83. Änderung des Flächennutzungsplanes (Bereich „Erweiterung Gewerbegebiet Königsbusch“)

Hier: Frühzeitige Beteiligung der Behörden und sonstigen Träger öffentlicher Belange gem. § 4 Abs. 1 BauGB

83. Änderung Flächennutzungsplan und Aufstellung Bebauungsplan Nr. 152 „Erweiterung Gewerbegebiet Königsbusch“ in Coesfeld - Lette

Bebauungsplan Nr. 152 „Erweiterung Gewerbegebiet Königsbusch“ und 83. Änderung des Flächennutzungsplanes

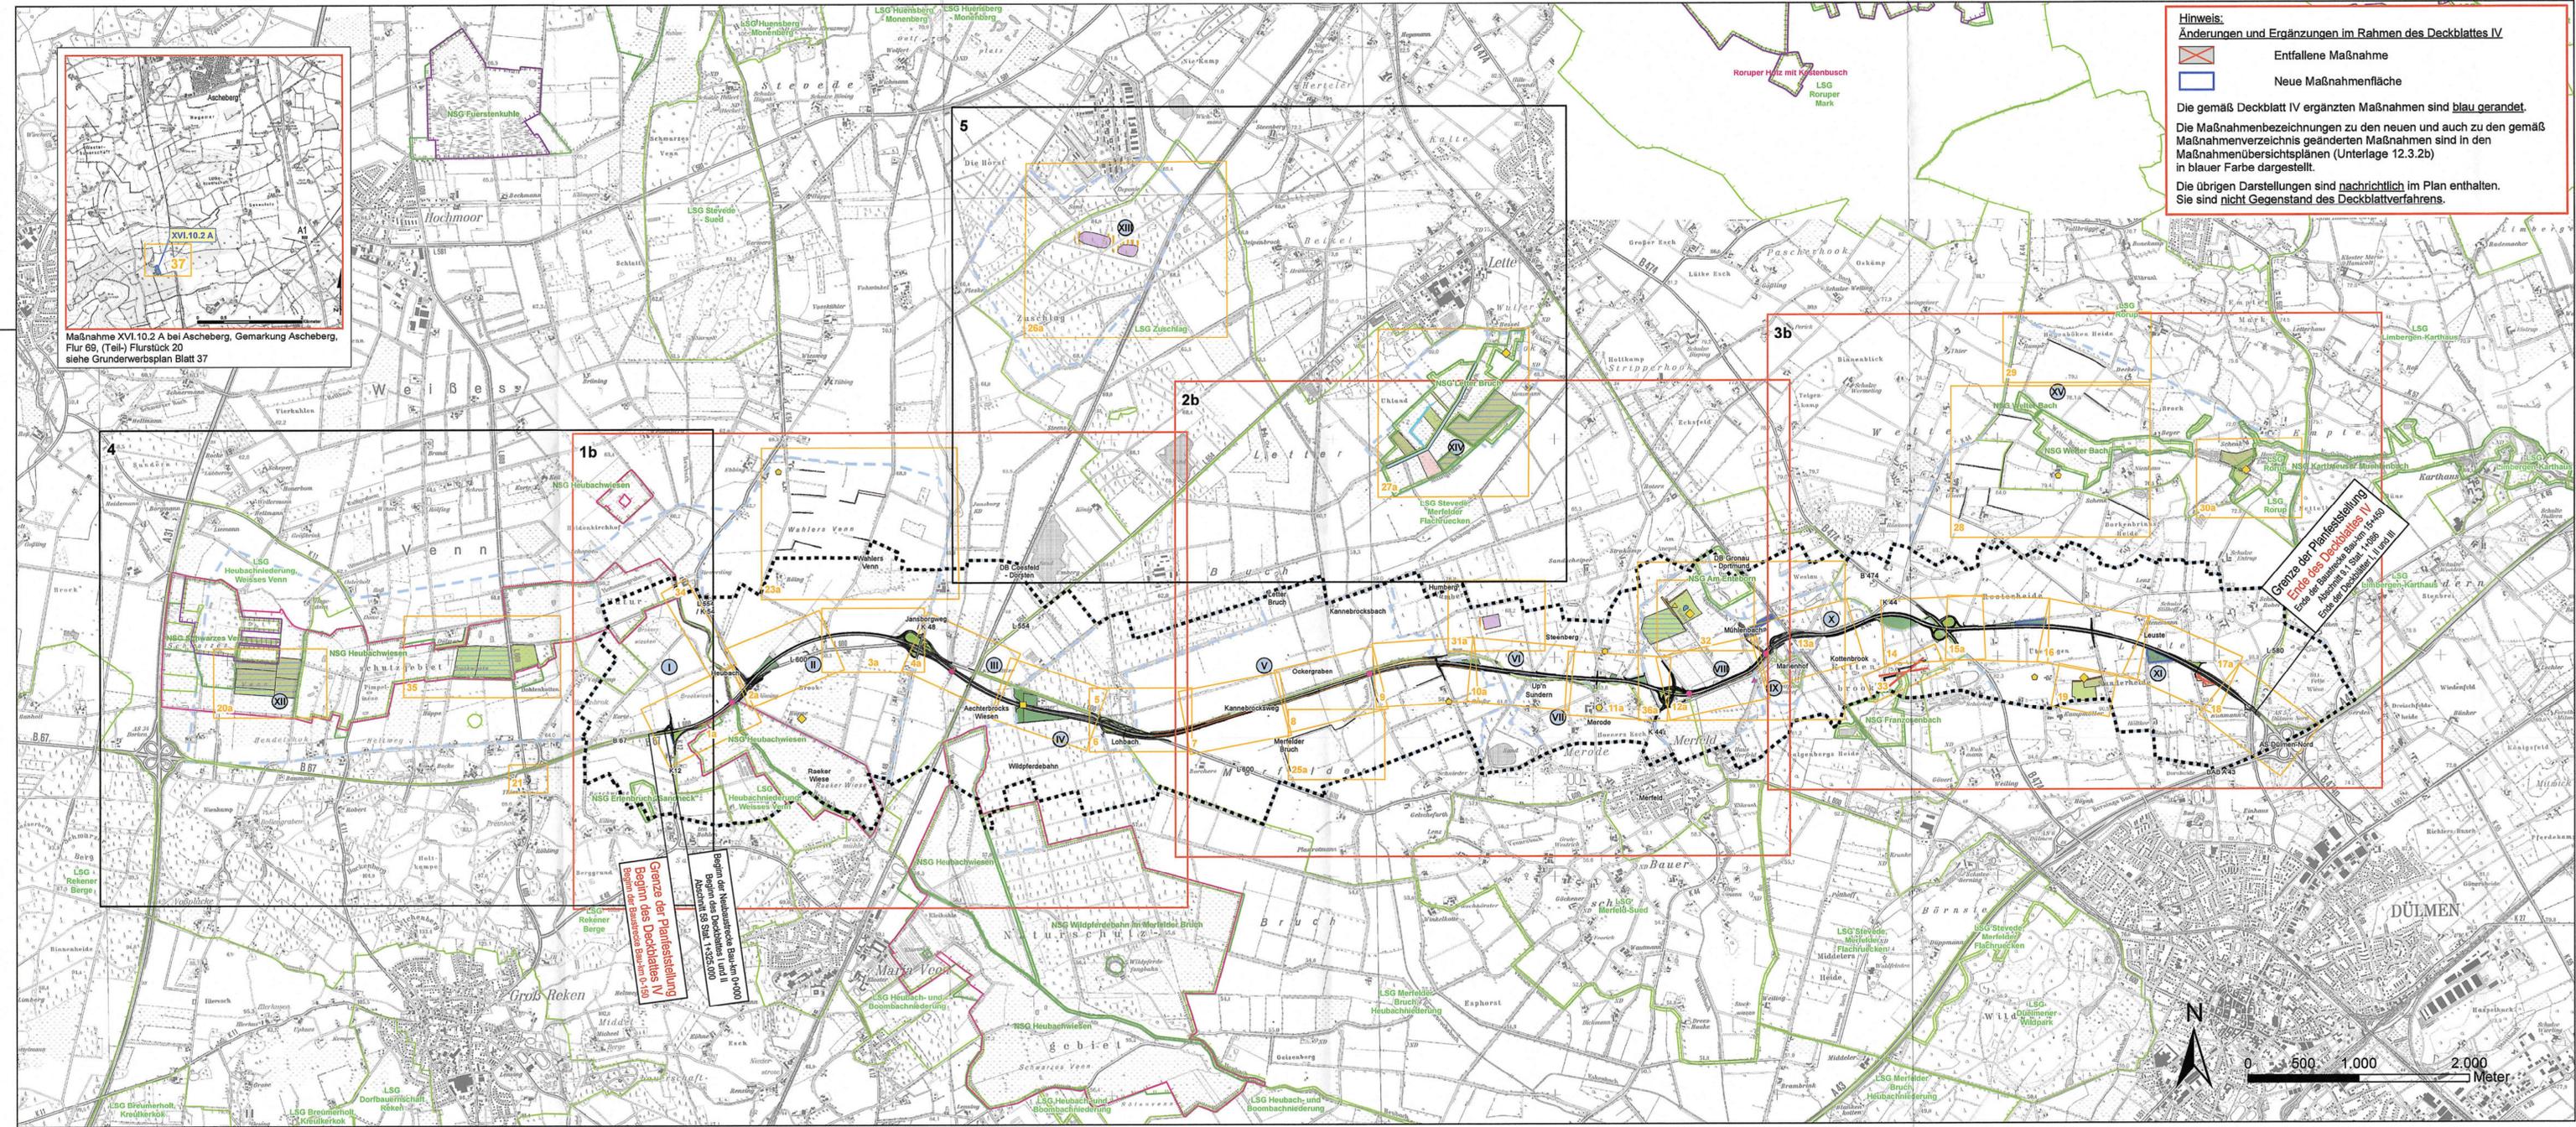
Das ausgewiesene Erweiterungsgebiet grenzt im Süden an das NSG „Letter Bruch“ an. Mit Datum vom 07. Dezember 2017 wurde der Planfeststellungsbeschluss für den Neubau der Bundesstraße B 67n / B 474n zwischen Reken und Dülmen gefasst. Eine öffentliche Bekanntmachung dieses Planfeststellungsbeschlusses erfolgte unter anderem im Amtsblatt für den Regierungsbezirk Münster (Amtsblatt Nr.: 51 vom 22.12.2017; - Az.: 25.04.01-3/10-). Teil des Planfeststellungsbeschlusses ist auch ein Kompensationskonzept. Der überwiegende Teil der Ausgleichs- und Ersatzmaßnahmen dient ebenso zur Schaffung von Alternativlebensräumen gemäß § 44 BNatSchG für die Beeinträchtigung planungsrelevanter Arten (CEF-Maßnahmen).

Ein Kompensationskomplex mit CEF-Status befindet sich im Bereich des NSG „Letter Bruch“. Mehr als 21 ha Extensivgrünland sind dort durch die Neuanlage auf Acker und auf zuvor intensiv genutztem Grünland geschaffen worden. Darüber hinaus wird dieser Komplex durch eine 3 ha große Ackerbrache ergänzt. Für die Arten: Baumpieper, Feldlerche, Feldsperling, Großer Brachvogel, Rebhuhn, Kiebitz, Kuckuck, Steinkauz, Wachtel soll eine Aufwertung des Grünlandkomplexes erfolgen.

Möglicherweise können solche Wirkungen aber auf der Basis eines bereits vorliegenden Baustellenmanagements verneint werden; aus hiesiger Sicht kann dies nur schwerlich beurteilt werden. Mit Blick auf die Bestandskraft des planfestgestellten Neubauprojektes B67n / B474n wird jedoch gefordert, dass eine Gefährdung von CEF-Funktionen im NSG „Letter Bruch“ und auch im populationsrelevanten Umfeld sicher auszuschließen ist.

Projekt Erweiterung Gewerbegebiet Königsbusch		
Plan Nr.	Plantyp Übersicht Wasser	
1:2000	Erstellt von b.buening	Erstellt am 29.07.2019

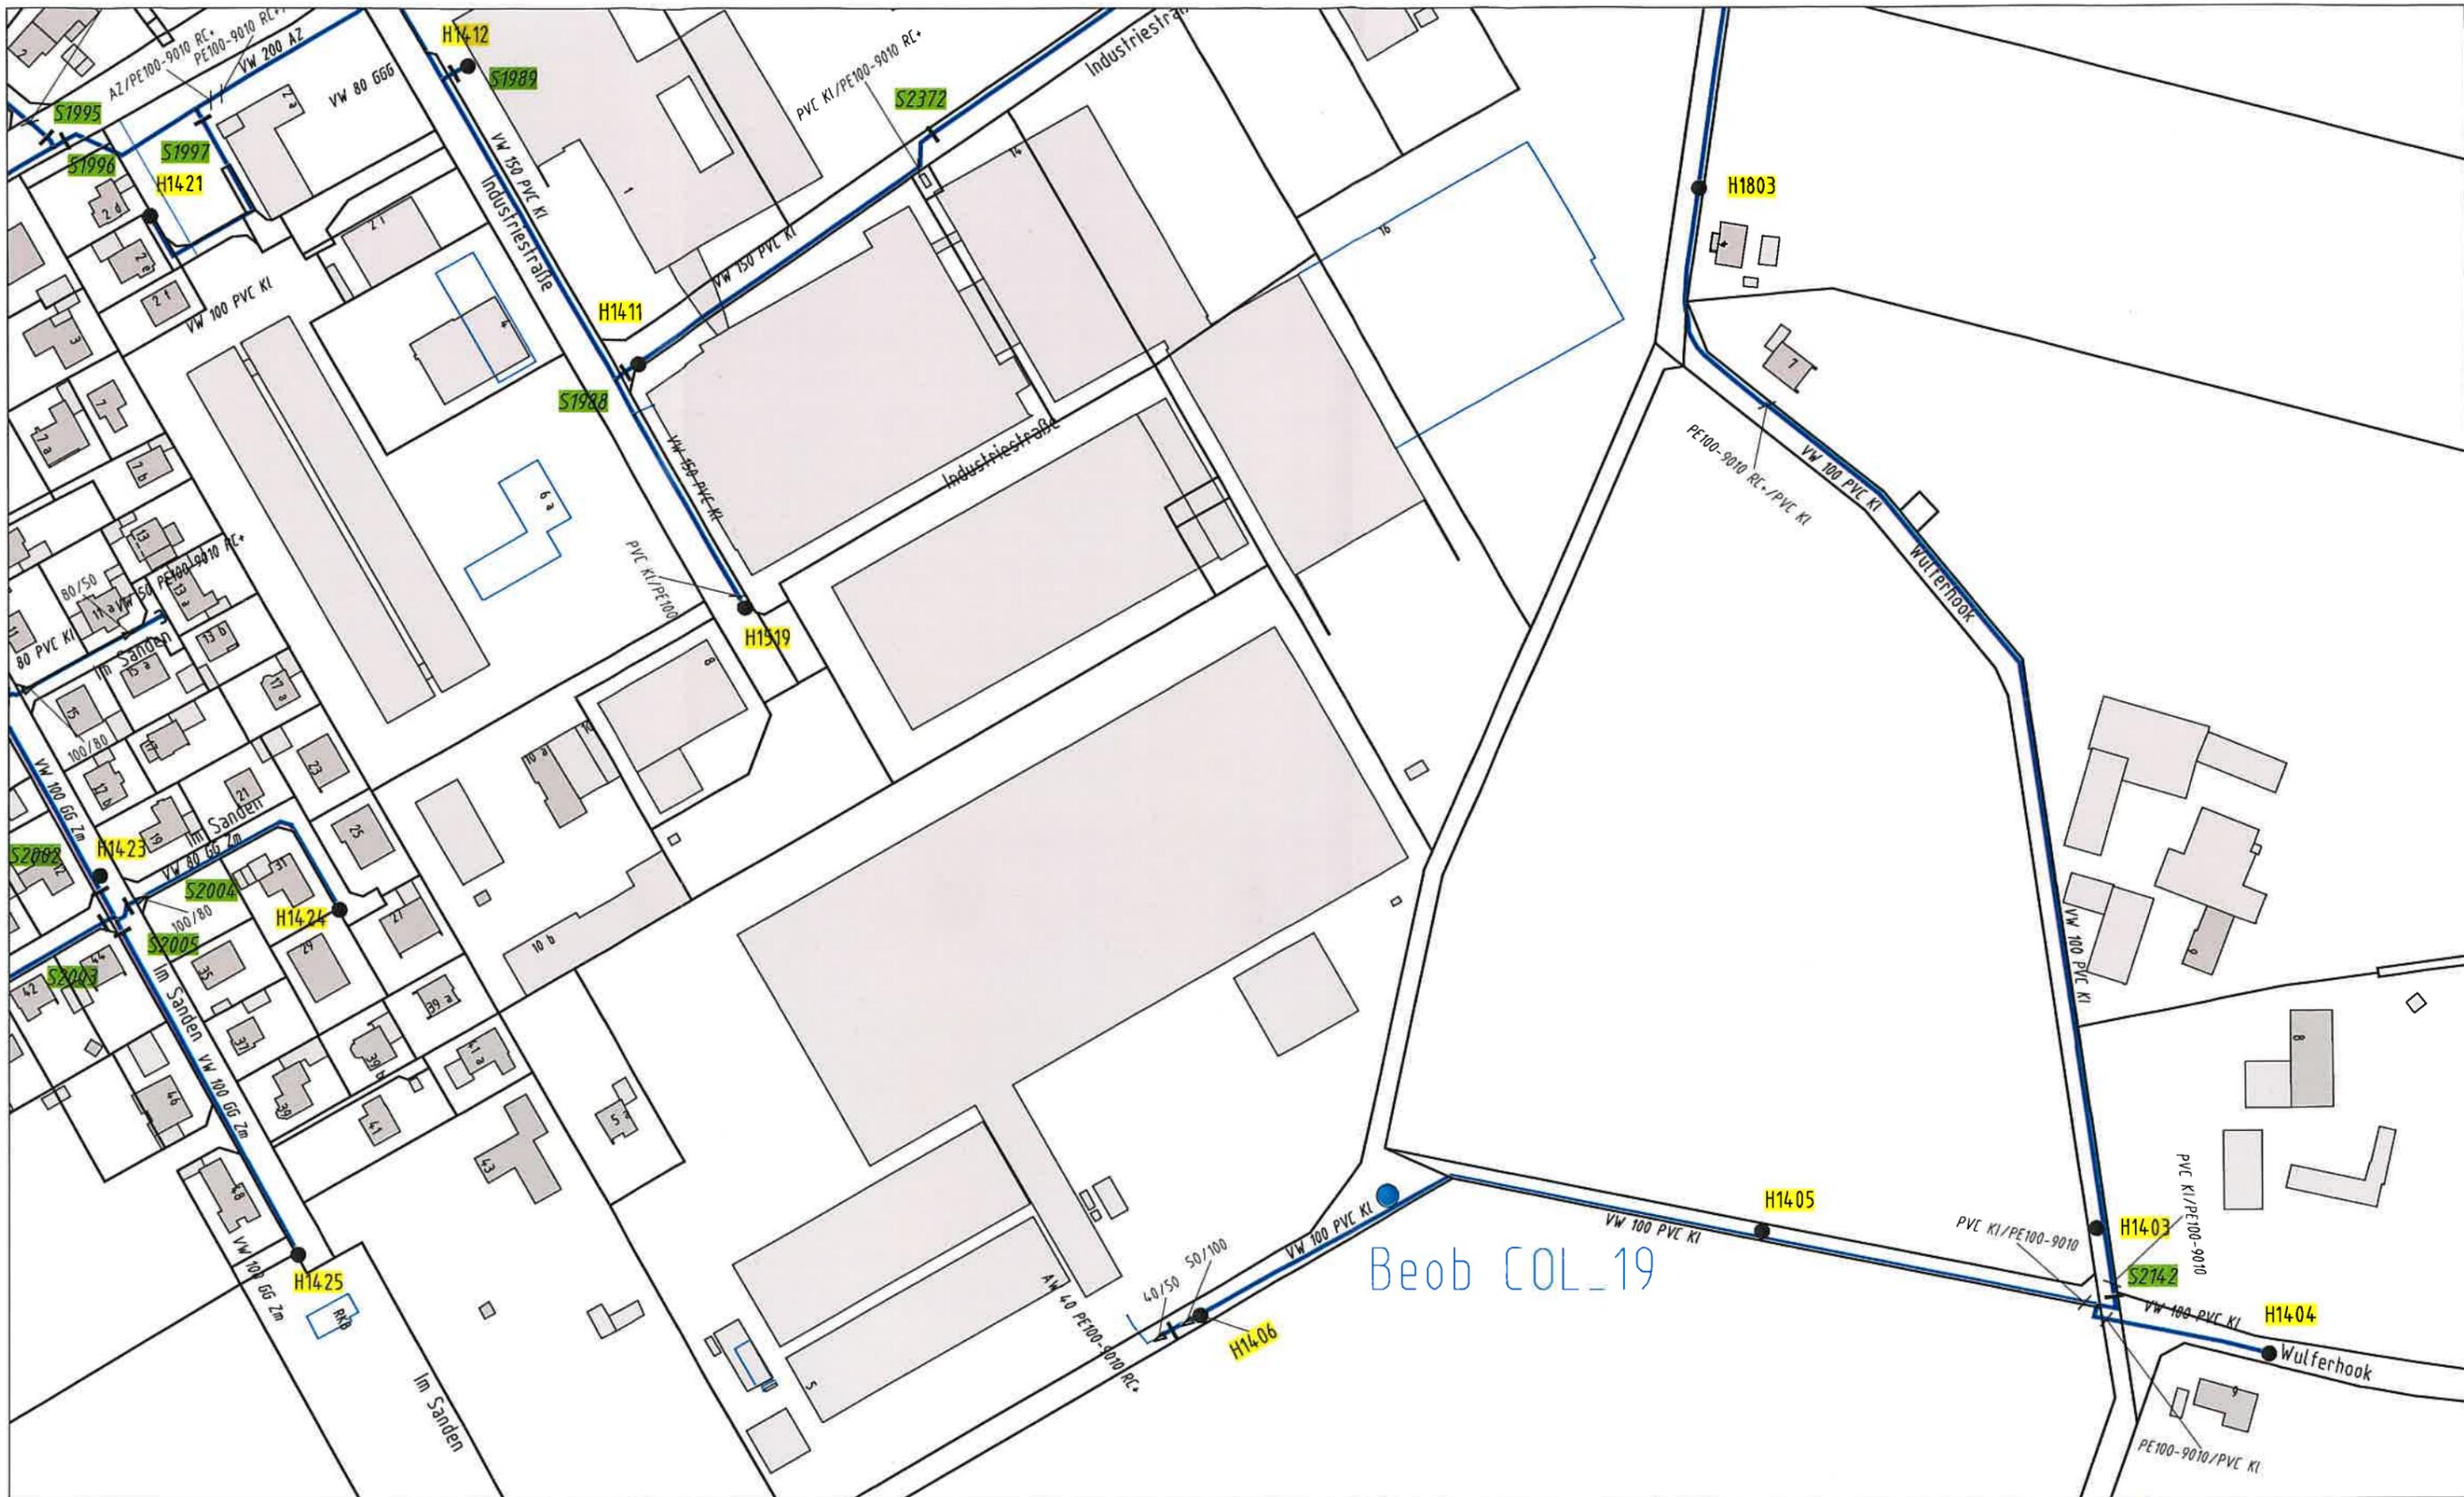
In Punkt 5.1 des Flächennutzungsplanes und Punkt 6.1 des Bebauungsplanes wird aufgeführt, dass die Versorgung über die vorhandenen Leitungsnetze sichergestellt wird. Sollte das Plangebiet über die Industriestraße mit Wasser versorgt werden, muss die vorhandene Wasserleitung vom Wulferhook – zurzeit Wasserabnahme durch die Gärtnerei – aus hygienischen Gründen zurückgebaut werden.

Mit diesem Schreiben erhalten Sie einen Übersichtsplan der Wasserversorgung.

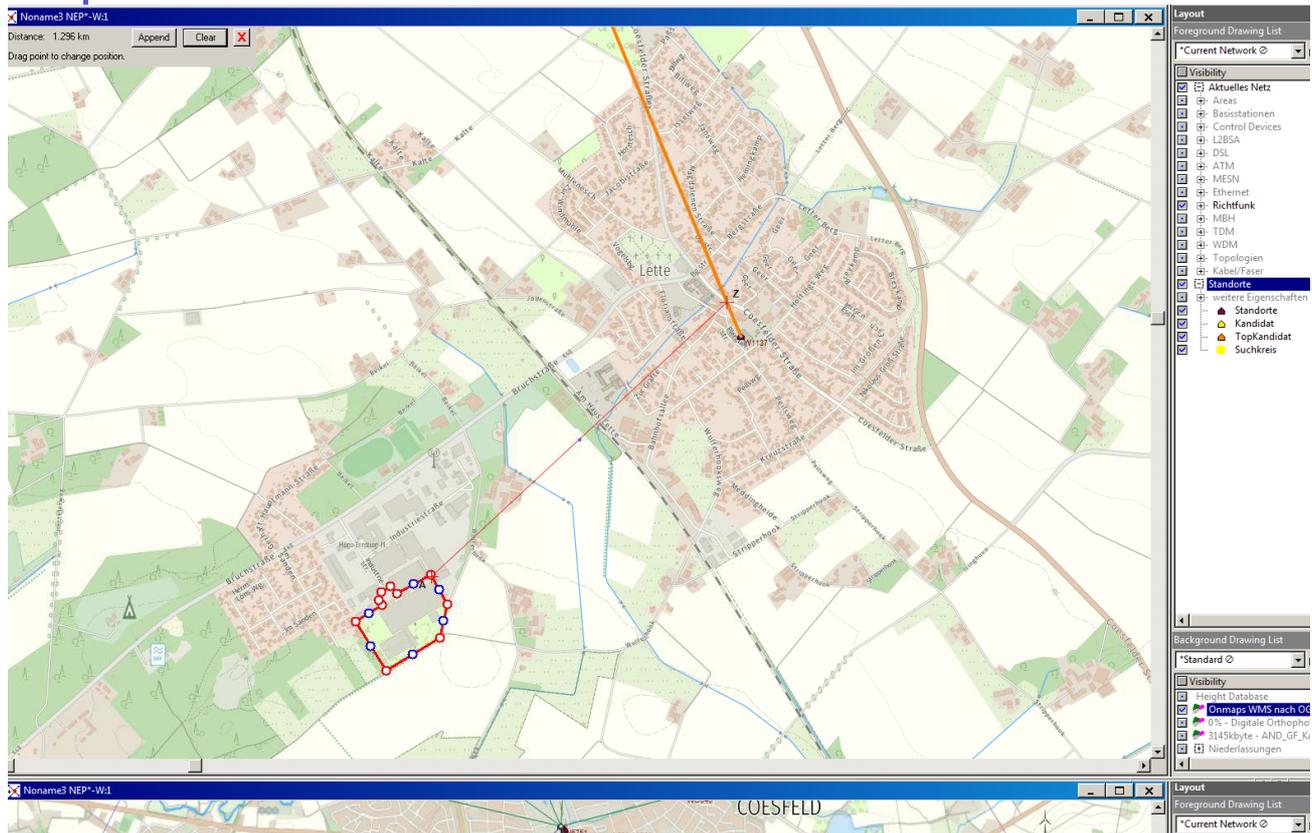
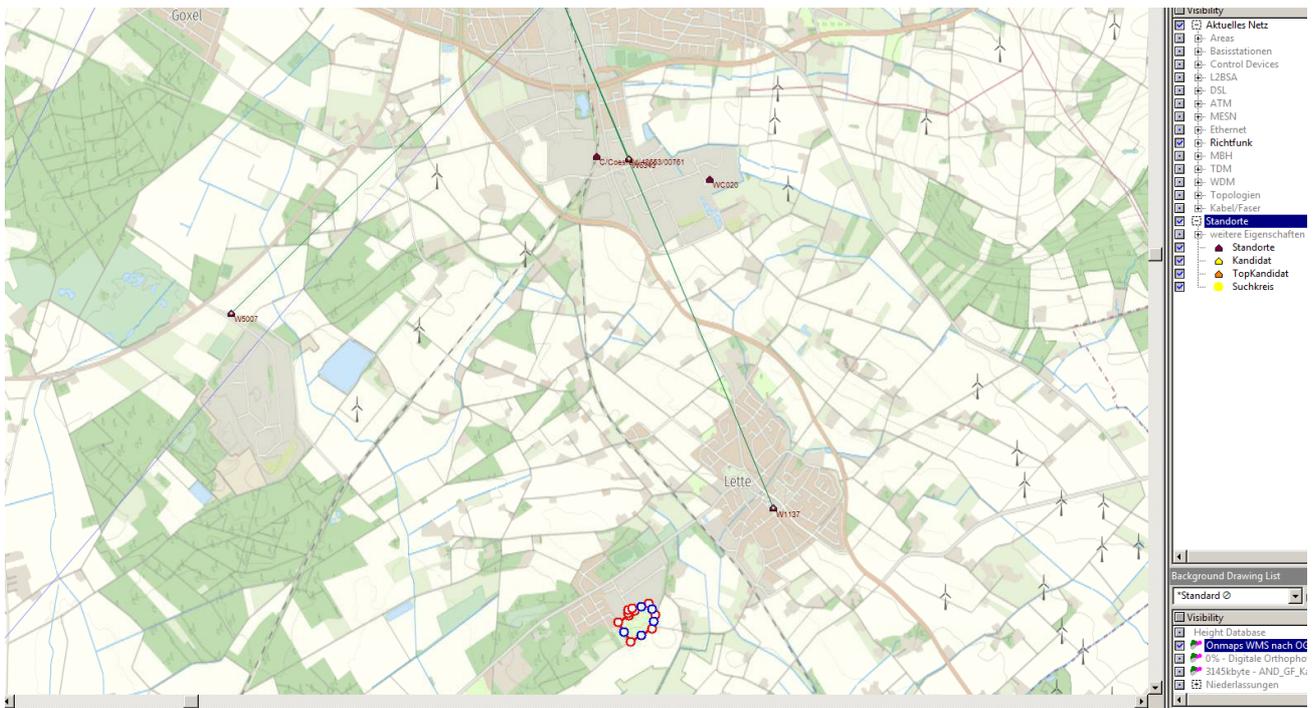
unter Bezugnahme auf Ihre Mail vom 02/07/2019 möchte ich Ihnen den Verlauf unserer Richtfunkstrecken im Bereich Coesfeld darstellen. Die Richtfunkstrecken sind in den Anlagen als Linien (Orange) dargestellt. Die Koordinaten und Antennenhöhen können Sie der angehängten Excel-Datei entnehmen. Für einen störungsfreien Betrieb, muss um diese "Linien" ein Freiraum (Mast und Rotor) von mindestens 25m in jede Richtung eingehalten werden. Der konkret freizuhaltende Raum ist u.a. abhängig vom Rotorradius. Die uns mitgeteilten Koordinaten des geplanten Bauvorhabens halten den benötigten Sicherheitsabstand zu unseren in Betrieb befindlichen Richtfunkverbindungen ein. Daher besteht in diesem Fall kein Konfliktpotenzial seitens der Vodafone GmbH.
